工程变更通知书 (ECN)

变更申请时间	2025/11/19	项目代码/名称	A6		ECR编号	ECR0012026	变更紧急度	C类
客户名称	福田戴姆勒	提出人	<input checked="" type="checkbox"/> 客户	<input type="checkbox"/> 公司	<input type="checkbox"/> 供应商	ECN编号	ECN0006889	
总成名称	A6宽车副司机座椅底支架总成 副司机座椅底支架总成				总成件号/QAD号	A668100000007 (SHT0016629) A668100000147 (SHT0017898)		
零/部件名称	A6宽车副司机座椅底支架上板 副驾底支架上板				零/部件件号/QAD号	SHT0016382 SHT0017894		
项目阶段	<input type="checkbox"/> PCP 阶段 <input type="checkbox"/> ED 阶段 <input type="checkbox"/> ET 阶段 <input type="checkbox"/> PT 阶段 <input checked="" type="checkbox"/> SOP 阶段				变更零件类型	<input checked="" type="checkbox"/> 自制件 <input type="checkbox"/> 采购件 <input type="checkbox"/> 外协件		
更改类型	<input checked="" type="checkbox"/> 设计 <input type="checkbox"/> 工艺 <input type="checkbox"/> 模具 <input checked="" type="checkbox"/> 夹具 <input type="checkbox"/> 检具 <input type="checkbox"/> 试验\检测方法				<input type="checkbox"/> 原材料 <input type="checkbox"/> 重要二次配套 <input checked="" type="checkbox"/> 其他:

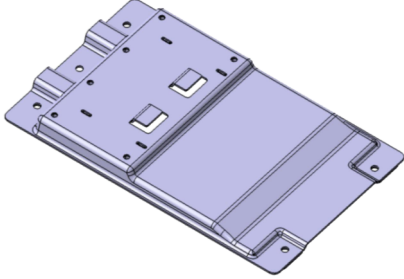
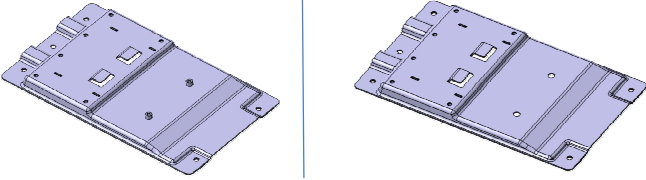
更改原因	<input type="checkbox"/> 改进措施 <input type="checkbox"/> 预防措施 <input checked="" type="checkbox"/> VA/VE <input type="checkbox"/> 客户要求 <input checked="" type="checkbox"/> 其它				是否需提交客户批准	<input type="checkbox"/> 是 <input type="checkbox"/> 否 <input type="checkbox"/> N/A		
更改等级	<input type="checkbox"/> 级别1		<input type="checkbox"/> 级别2		<input checked="" type="checkbox"/> 级别3		<input type="checkbox"/> 级别4	
	较大的更改: 该更改将影响产品的外形、安装或功能		重要的过程更改: 对客户而言该更改有明显的外观变化		对产品成本、库存、质量成本等影响的更改, 对客户无直接影响		1. 文件、试验、工作流程等附带的更改 2. 内部流程或工艺更改 该更改对客户、产品成本或库存无影响	
变更申请内容	变更申请前: A668100000007 (SHT0016629) A6宽车副司机座椅底支架总成 A668100000147 (SHT0017898) 副司机座椅底支架总成				变更申请后: A668100000147 (SHT0017898) - 副司机座椅底支架总成 在SHT0017894-副驾底支架上板上基础上 1. 新增2个直径14mm孔 2. 加焊2个SHT0016627-固定轴套
